Број: 404-02-183/3/2018-11

27. новембар 2018. године

Одговори на питања – појашњење I Конкурсне документације за јавну набавку број 100/2018
– Санација бедема-ескарпи Нишке тврђаве, град Ниш

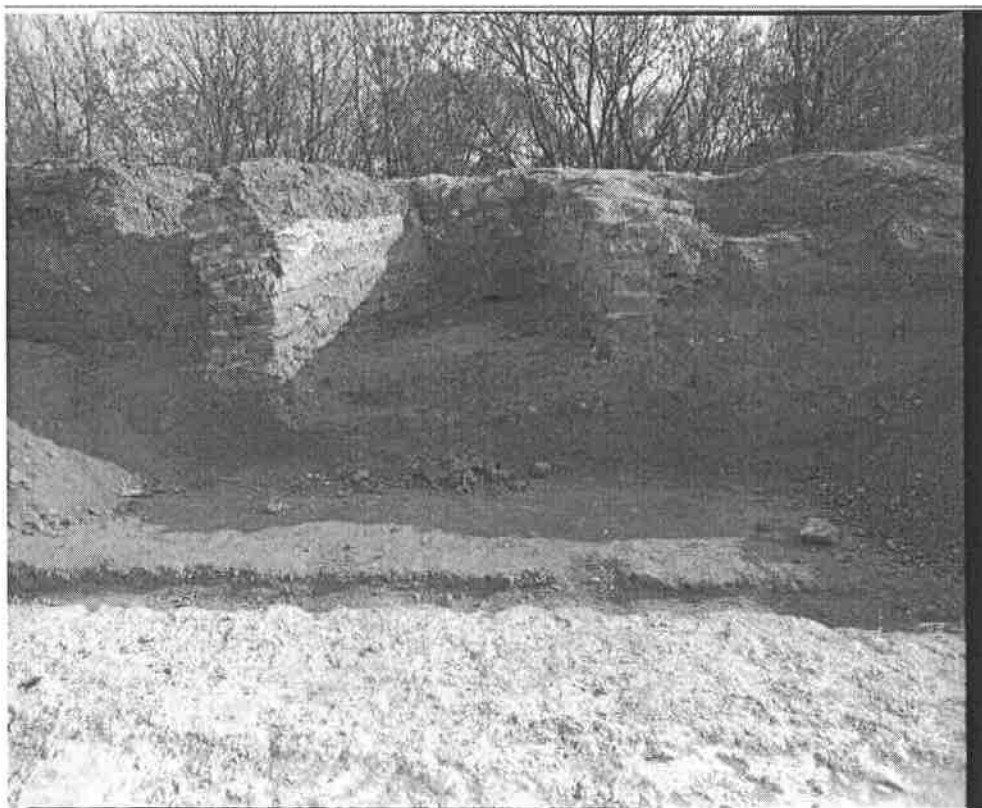
9. У позицијама 1.4.7 и 1.4.8 радови у сектору III и IV стоји конзервација и рестаурација грудобрана и топарница пуном опеком старог формата и рестаурација грудобрана пуном опеком у хидрауличном кречном малтеру. Молимо вас да нам се појасни на коју врсту радова се односе описи у ове две позиције и на које делове топарница? Поред поменутог питање је и да ли постоје подаци о изворном начину зидања, ако постоје молимо Вас да нам се исти доставе у циљу што бољег сагледавања посла и припреме понуде.

Поз 1.4.7 односи се на места где је грудобран оштећен, а материјал од ког је зидан (опека старог формата) је на лицу места само је растрешена, отпала са зида и сл., а позиција 1.4.8 односи се на места где су грудобрани оштећени и недостаје материјал од којег су зидани (опека, нјдостаје и мора да се купи - набави)
